监 理 检 查 记 录 表

工程名称: 兰考恒大家居联盟产业园光伏发电项目 (皮阿诺 3.5856MW) 编号: GFDZJBM14-08

箱变梁柱存在孔洞

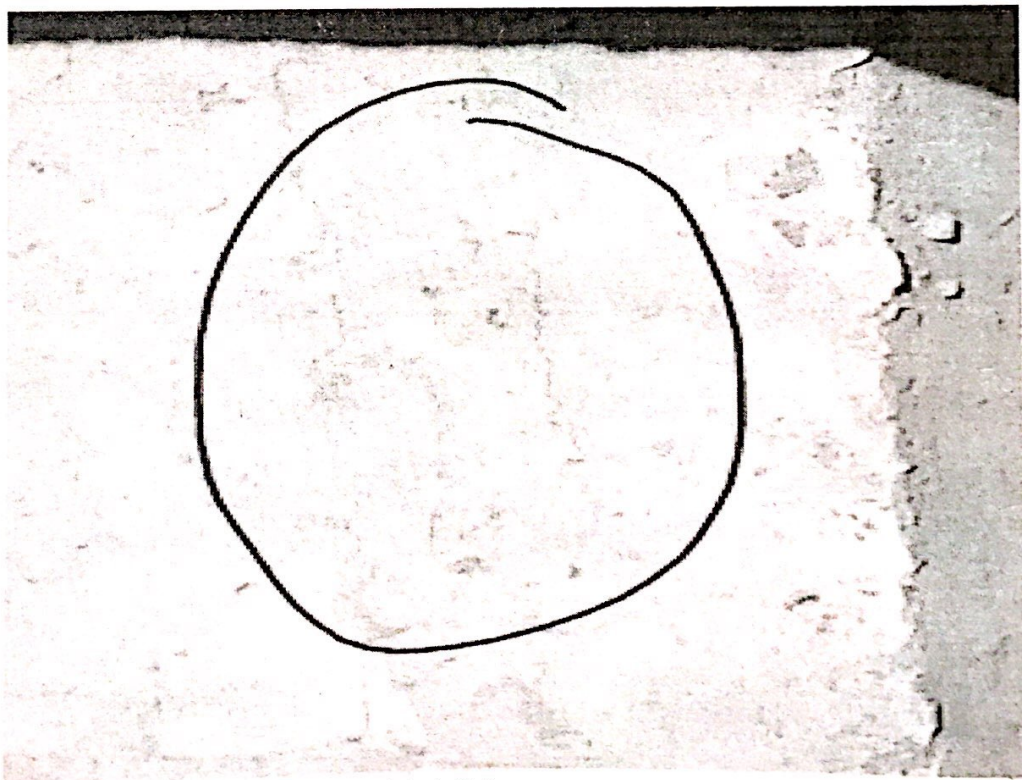
施工单位	湖南鸿源电力建设有限公司	监理单位	常州正衡电力工程监理有限公司
检查时间	2018 年 11 月 25 日	检查地点	光伏区
检查类型	☐ 巡视 ☐ 定期 ☒ 专项		
施工及检查情况简述	监理项目部 2018 年 11 月 25 日对 2018 年 10 月 24 日浇筑的箱变基础[变梁柱、圈梁、检修平台(挑檐)混凝土强度检测(混凝土回弹仪)],立面强度 C26-C28, 符合设计要求 (c25)。		
存在问题	个别梁柱存在着孔洞 (1、混凝土浇筑时下料高度太高造成混凝土离析。2、未分层下料, 振捣不实, 漏振或振捣时间不够。)		
整改要求	监理项目部要求施工单位参照有关规范进行修复整改, 整改完成后报监理项目部进行检查验收。		
检查人	 2018.11.25	施工项目部 签收人/日期	李宁 2018.11.25
整改情况	自接到监理项目部整改通知后, 已安排施工人员进行修复整改, 现已修复整改完成, 请监理项目部进行复查验收。 整改负责人: 李宁 日期: 2018.12.10		
复查意见	经复查, 个别部位修复整改不到位。 请于近期抹灰时, 再修复。 复查人: 田国勇 日期: 2018.12.10

梁柱存在裂纹
